3 AVIS DES SERVICES CONSULTÉS SUR LE DOSSIER PRÉALABLE À LA DUP

Objet : Régie Eaux d'Azur : projet de création du champ captant du Roguez – Procédure d'expropriation pour cause d'utilité publique dont étude d'impact.

Objet : Création du champ captant du Roguez à Castagniers – réponse sur l'avis de la commune de Castagniers

Création du champ captant du Roguez à Castagniers (06)

Figure 2 : Identification des différentes zones du projet de champ captant sur le site du Roguez

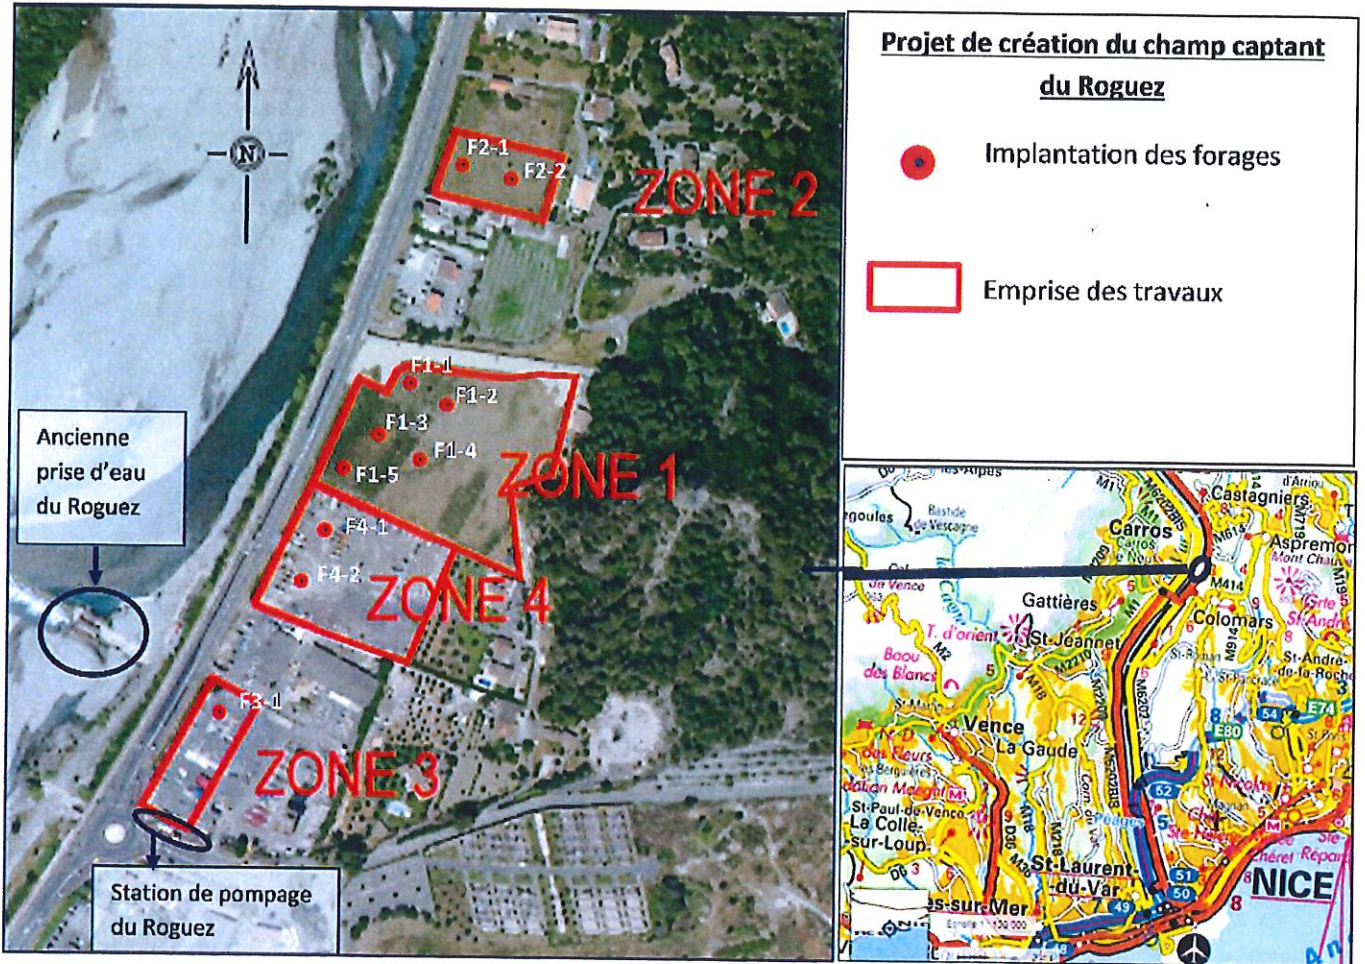
Nous donnons un **AVIS DEFAVORABLE** au projet, sauf si la zone 2 de champ captant (F2 1 F2 2), située en zone agricole , sur une parcelle encore exploitée est exclue du projet (voir les plans annexés tirés du dossier) .

Par courrier du 1^{er} février 2021, la commune de Castagniers a émis un avis défavorable au projet de création d'un champ captant au Roguez, demandant que la zone 2 du champ captant soit exclue du projet.

Enfin, je vous prie de bien vouloir trouver ci-joint une note argumentée de réponse à l'avis de la commune de Castagniers qui rappelle l'importance du maintien de l'ensemble du périmètre du projet pour garantir à terme l'atteinte de la plus grande capacité hydraulique possible pour remplacer la prise d'eau de surface.

Figure 1 : Localisation du projet d'extension du champ captant du Roguez (source – Géoportail 2019)

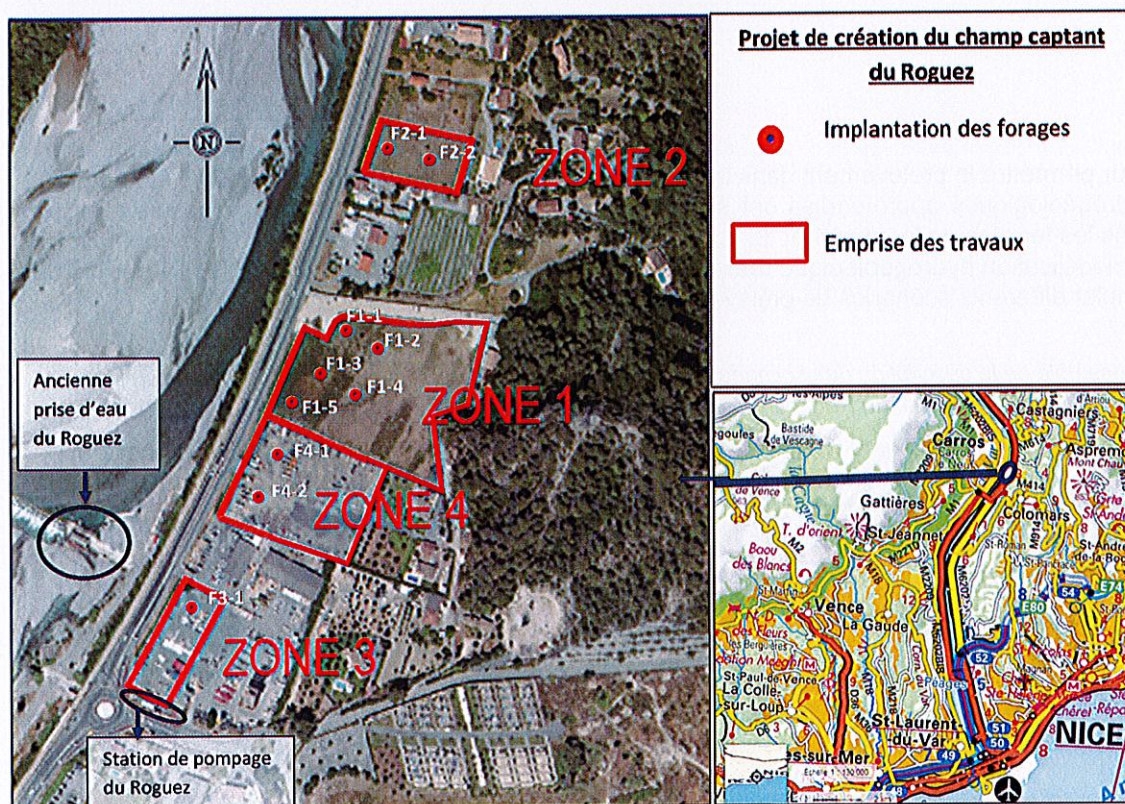
Nous donnons un **AVIS DEFAVORABLE** au projet, sauf si la zone 2 de champ captant (F2 1 F2 2), située en zone agricole , sur une parcelle encore exploitée est exclue du projet (voir les plans annexés tirés du dossier) .

La zone 2, pour laquelle la commune de Castagniers demande à ce qu'elle soit retirée du projet, apparaît comme nécessaire.
